**sur la révision à objet unique n°1 du plan local d'urbanisme
(PLU) de Brue-Auriac (83) et le projet de création d'un parc
photovoltaïque au sol au lieu-dit "Bois de Fave"**

**2022APPACA30/3130-3131
- 2022APACA27/3139**

Avis du 21 juin 2022 sur la révision à objet unique n°1 du plan local d'urbanisme (PLU) de Brue-Auriac (83) et le projet de création d'un parc photovoltaïque au sol au lieu-dit "Bois de Fave"

Figure 3: Carte du DOO du SCoT Provence Verte Verdon - Source : Étude d'impact

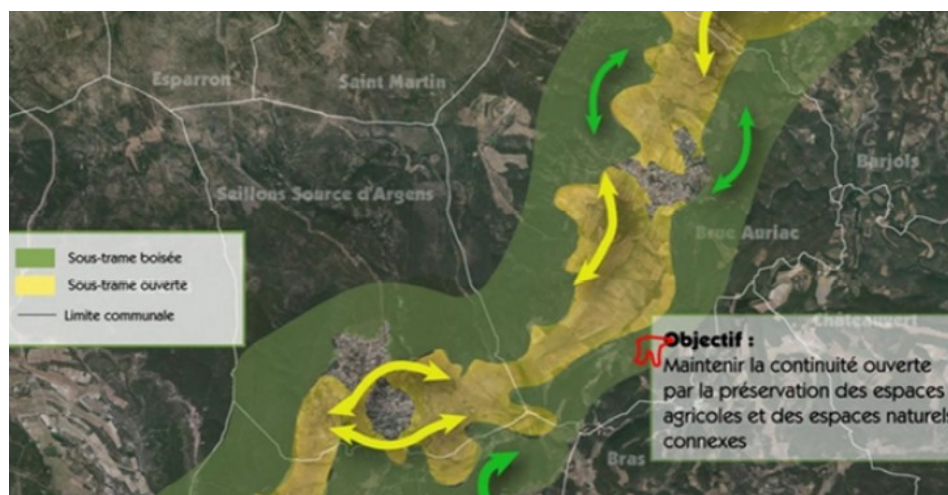
Or la zone de projet Npv se situe au niveau de la « sous-trame boisée » concernée par cet objectif. Le SCoT relève que le territoire de Provence Verte Verdon présente une trame verte et bleue (TVB) très bien conservée, liée à une matrice naturelle boisée dominante. Pour autant, l'étude d'impact conclut à des effets faibles du projet sur la TVB au motif qu'il « *ne crée pas de césure* ».

Pour la MRAe, la création d'une zone Npv, concernée par une « *continuité supra-territoriale potentielle* » identifiée dans la carte du réseau écologique de la TVB du SCoT, occasionnera une coupure artificialisée perceptible ainsi qu'une fragmentation écologique au sein de ce réservoir de biodiversité.

La MRAe recommande de justifier la compatibilité du projet avec le SCoT Provence Verte Verdon en ce qui concerne la trame verte et le risque incendie.

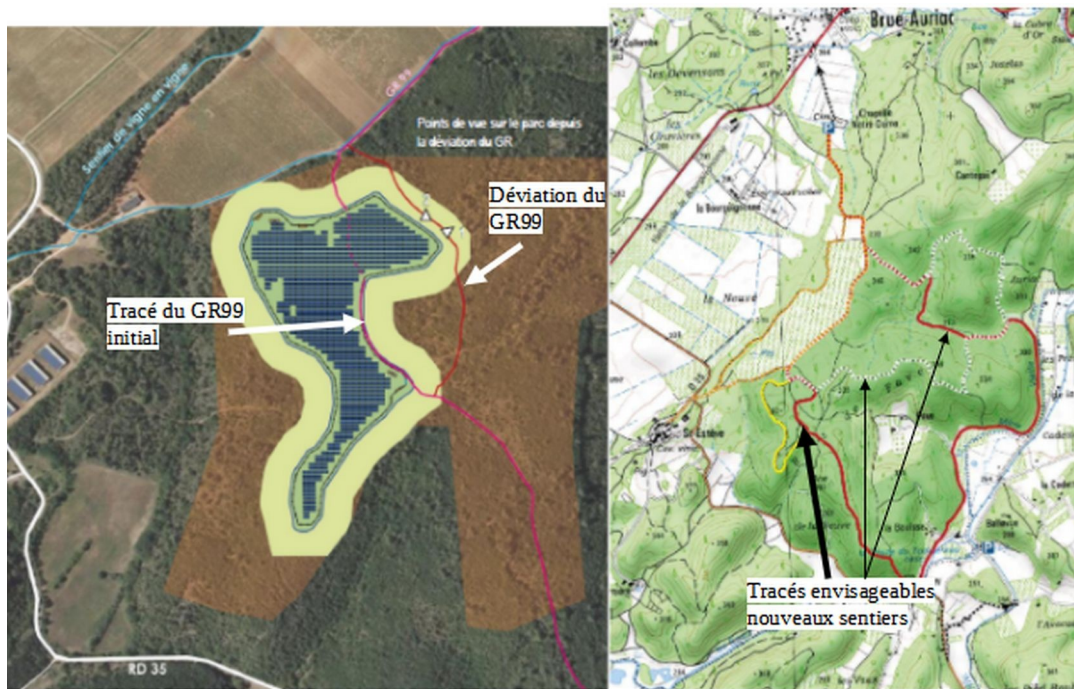
Dans le cadre du projet, le dossier indique qu'une partie du GR99 traversant l'emprise du projet de parc photovoltaïque sera supprimée et que l'itinéraire sera reporté sur un chemin existant. L'impact de ce nouvel itinéraire est jugé comme moyen à fort selon les secteurs. La MRAe relève une différence entre le tracé indiqué dans l'étude d'impact et celui prévu dans l'OAP « Bois de Fave », qui apparaît comme une simple déviation via le chemin périmétral créé dans le cadre du parc photovoltaïque, offrant ainsi une visibilité beaucoup plus importante sur le parc.

Une mise en cohérence de la déviation du tracé du GR99 entre le dossier de l'étude d'impact du projet et celui de la révision du PLU est nécessaire.
